玄海原子力発電所3号炉、4号炉審査資料	
資料番号	TTG-045
提出年月日	2023年10月18日

玄海原子力発電所3号炉及び4号炉

標準応答スペクトルを考慮した地震動評価について (補足説明資料)

既許可及び当初申請書からの補正申請書（案）の変更点の概要

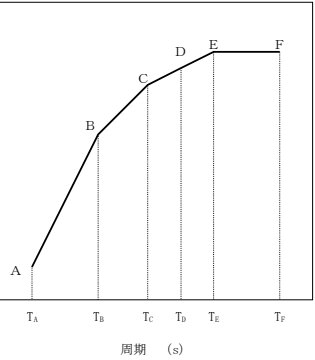
既許可申請書 (平成 29 年 1 月 18 日許可)	当初申請書 (令和 3 年 8 月 23 日申請)	今回補正申請書 (案)	備 考																																																																											
	<p>第 7.5.6.21 表 標準応答スペクトルに基づく地震基盤相当面における模擬地震波の作成結果</p> <table border="1" data-bbox="705 300 1265 419"> <thead> <tr> <th rowspan="2">標準応答スペクトル</th> <th colspan="2">作成条件</th> <th colspan="3">作成結果</th> </tr> <tr> <th>応答スペクトル</th> <th>最大加速度 (cm/s²)</th> <th>応答スペクトル比</th> <th>継続時間</th> <th>SI 比</th> </tr> </thead> <tbody> <tr> <td>水平方向</td> <td>第 7.5.6.19 表</td> <td>600</td> <td>第 7.5.6.36 図</td> <td>第 7.5.6.20 表</td> <td>1.00</td> </tr> <tr> <td>鉛直方向</td> <td>第 7.5.6.19 表</td> <td>400</td> <td>第 7.5.6.36 図</td> <td>第 7.5.6.20 表</td> <td>1.01</td> </tr> </tbody> </table> $R(T) = \frac{S_{v1}(T)}{S_{v2}(T)} \geq 0.85 \quad (0.02 \leq T)$ <p>ただし、T：周期 (s) $S_{v1}(T)$：模擬地震波の応答スペクトル値 $S_{v2}(T)$：目標とする応答スペクトル値</p> $SI \text{比} = \frac{\int_{0.1}^{2.0} S_v(T) dt}{\int_{0.1}^{2.0} \bar{S}_v(T) dt} \geq 1.0$ <p>ただし、SI：応答スペクトル強さ $S_v(T)$：模擬地震波の応答スペクトル (cm/s) $\bar{S}_v(T)$：目標とする応答スペクトル (cm/s) T：固有周期 (s)</p>	標準応答スペクトル	作成条件		作成結果			応答スペクトル	最大加速度 (cm/s ²)	応答スペクトル比	継続時間	SI 比	水平方向	第 7.5.6.19 表	600	第 7.5.6.36 図	第 7.5.6.20 表	1.00	鉛直方向	第 7.5.6.19 表	400	第 7.5.6.36 図	第 7.5.6.20 表	1.01	<p>第 7.5.6.20 表 標準応答スペクトルに基づく地震基盤相当面における模擬地震波の作成結果</p> <p>(1) 一様乱数の位相をもつ正弦波の重ね合わせによる模擬地震波</p> <table border="1" data-bbox="1288 336 1848 456"> <thead> <tr> <th rowspan="2">標準応答スペクトル</th> <th colspan="2">作成条件</th> <th colspan="3">作成結果</th> </tr> <tr> <th>応答スペクトル</th> <th>最大加速度 (cm/s²)</th> <th>応答スペクトル比</th> <th>継続時間</th> <th>SI 比</th> </tr> </thead> <tbody> <tr> <td>水平方向</td> <td>第 7.5.6.18 表</td> <td>600</td> <td>第 7.5.6.34 図</td> <td>第 7.5.6.19 表</td> <td>1.00</td> </tr> <tr> <td>鉛直方向</td> <td>第 7.5.6.18 表</td> <td>400</td> <td>第 7.5.6.34 図</td> <td>第 7.5.6.19 表</td> <td>1.01</td> </tr> </tbody> </table> <p>(2) 実観測記録の位相を用いた模擬地震波</p> <table border="1" data-bbox="1288 496 1848 647"> <thead> <tr> <th rowspan="2">標準応答スペクトル</th> <th colspan="2">作成条件</th> <th colspan="3">作成結果</th> </tr> <tr> <th>応答スペクトル</th> <th>最大加速度 (cm/s²)</th> <th>応答スペクトル比</th> <th>継続時間</th> <th>SI 比</th> </tr> </thead> <tbody> <tr> <td>NS 方向</td> <td>第 7.5.6.18 表</td> <td>600</td> <td>第 7.5.6.35 図</td> <td>第 7.5.6.37 図</td> <td>1.00</td> </tr> <tr> <td>EW 方向</td> <td>第 7.5.6.18 表</td> <td>600</td> <td>第 7.5.6.35 図</td> <td>第 7.5.6.37 図</td> <td>1.00</td> </tr> <tr> <td>UD 方向</td> <td>第 7.5.6.18 表</td> <td>400</td> <td>第 7.5.6.35 図</td> <td>第 7.5.6.37 図</td> <td>1.00</td> </tr> </tbody> </table> $R(T) = \frac{S_{v1}(T)}{S_{v2}(T)} \geq 0.85 \quad (0.02 \leq T)$ <p>ただし、T：周期 (s) $S_{v1}(T)$：模擬地震波の応答スペクトル値 $S_{v2}(T)$：目標とする応答スペクトル値</p> $SI \text{比} = \frac{\int_{0.1}^{2.0} S_v(T) dt}{\int_{0.1}^{2.0} \bar{S}_v(T) dt} \geq 1.0$ <p>ただし、SI：応答スペクトル強さ $S_v(T)$：模擬地震波の応答スペクトル (cm/s) $\bar{S}_v(T)$：目標とする応答スペクトル (cm/s) T：固有周期 (s)</p>	標準応答スペクトル	作成条件		作成結果			応答スペクトル	最大加速度 (cm/s ²)	応答スペクトル比	継続時間	SI 比	水平方向	第 7.5.6.18 表	600	第 7.5.6.34 図	第 7.5.6.19 表	1.00	鉛直方向	第 7.5.6.18 表	400	第 7.5.6.34 図	第 7.5.6.19 表	1.01	標準応答スペクトル	作成条件		作成結果			応答スペクトル	最大加速度 (cm/s ²)	応答スペクトル比	継続時間	SI 比	NS 方向	第 7.5.6.18 表	600	第 7.5.6.35 図	第 7.5.6.37 図	1.00	EW 方向	第 7.5.6.18 表	600	第 7.5.6.35 図	第 7.5.6.37 図	1.00	UD 方向	第 7.5.6.18 表	400	第 7.5.6.35 図	第 7.5.6.37 図	1.00	<ul style="list-style-type: none"> ・(A-2)標準応答スペクトルを考慮した地震動の検討の追加 ・図表番号の変更 ・(B-4)模擬地震波の作成及び選定に関する記載の変更・充実

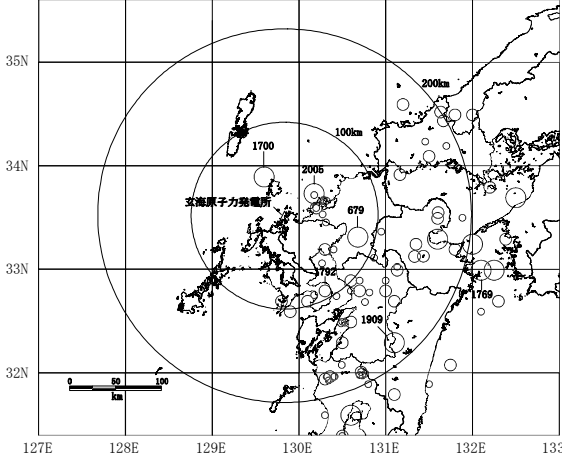
既許可申請書 (平成 29 年 1 月 18 日許可)	当初申請書 (令和 3 年 8 月 23 日申請)	今回補正申請書 (案)	備 考																																																
<p>第 7.5.6.21 表 基準地震動 Ss-1 の設計用模擬地震波の作成結果</p> <table border="1" data-bbox="125 320 683 437"> <thead> <tr> <th>基準地震動</th> <th>作成条件</th> <th colspan="4">作 成 結 果</th> </tr> <tr> <th>Ss-1</th> <th>応答スペクトル</th> <th>最大加速度 (cm/s²)</th> <th>応答スペクトル比</th> <th>継続時間</th> <th>SI 比</th> </tr> </thead> <tbody> <tr> <td>Ss-1_H</td> <td>第 7.5.6.19 表</td> <td>540</td> <td>第 7.5.6.56 図</td> <td>第 7.5.6.20 表</td> <td>1.01</td> </tr> <tr> <td>Ss-1_V</td> <td>第 7.5.6.19 表</td> <td>360</td> <td>第 7.5.6.56 図</td> <td>第 7.5.6.20 表</td> <td>1.00</td> </tr> </tbody> </table> $R(T) = \frac{S_{v1}(T)}{S_{v2}(T)} \geq 0.85 \quad (0.02 \leq T)$ <p>ここで、T：周期 (s) S_{v1}(T)：模擬地震波の応答スペクトル値 S_{v2}(T)：目標とする応答スペクトル値</p> $SI \text{ 比} = \frac{\int_{0.1}^{2.5} \bar{S}_v(T) dt}{\int_{0.1}^{2.5} \bar{S}_v(T) dt} \geq 1.0$ <p>ここで、SI：応答スペクトル強さ S_v(T)：模擬地震波の応答スペクトル (cm/s) $\bar{S}_v(T)$：目標とする応答スペクトル (cm/s) T：固有周期 (s)</p>	基準地震動	作成条件	作 成 結 果				Ss-1	応答スペクトル	最大加速度 (cm/s ²)	応答スペクトル比	継続時間	SI 比	Ss-1 _H	第 7.5.6.19 表	540	第 7.5.6.56 図	第 7.5.6.20 表	1.01	Ss-1 _V	第 7.5.6.19 表	360	第 7.5.6.56 図	第 7.5.6.20 表	1.00		<p>第 7.5.6.23 表 基準地震動 Ss-1 の設計用模擬地震波の作成結果</p> <table border="1" data-bbox="1301 320 1854 437"> <thead> <tr> <th>基準地震動</th> <th>作成条件</th> <th colspan="4">作 成 結 果</th> </tr> <tr> <th>Ss-1</th> <th>応答スペクトル</th> <th>最大加速度 (cm/s²)</th> <th>応答スペクトル比</th> <th>継続時間</th> <th>SI 比</th> </tr> </thead> <tbody> <tr> <td>Ss-1_H</td> <td>第 7.5.6.21 表</td> <td>540</td> <td>第 7.5.6.61 図</td> <td>第 7.5.6.22 表</td> <td>1.01</td> </tr> <tr> <td>Ss-1_V</td> <td>第 7.5.6.21 表</td> <td>360</td> <td>第 7.5.6.61 図</td> <td>第 7.5.6.22 表</td> <td>1.00</td> </tr> </tbody> </table> $R(T) = \frac{S_{v1}(T)}{S_{v2}(T)} \geq 0.85 \quad (0.02 \leq T)$ <p>ここで、T：周期 (s) S_{v1}(T)：模擬地震波の応答スペクトル値 S_{v2}(T)：目標とする応答スペクトル値</p> $SI \text{ 比} = \frac{\int_{0.1}^{2.5} \bar{S}_v(T) dt}{\int_{0.1}^{2.5} \bar{S}_v(T) dt} \geq 1.0$ <p>ここで、SI：応答スペクトル強さ S_v(T)：模擬地震波の応答スペクトル (cm/s) $\bar{S}_v(T)$：目標とする応答スペクトル (cm/s) T：固有周期 (s)</p>	基準地震動	作成条件	作 成 結 果				Ss-1	応答スペクトル	最大加速度 (cm/s ²)	応答スペクトル比	継続時間	SI 比	Ss-1 _H	第 7.5.6.21 表	540	第 7.5.6.61 図	第 7.5.6.22 表	1.01	Ss-1 _V	第 7.5.6.21 表	360	第 7.5.6.61 図	第 7.5.6.22 表	1.00	<p>・図表番号の変更</p>
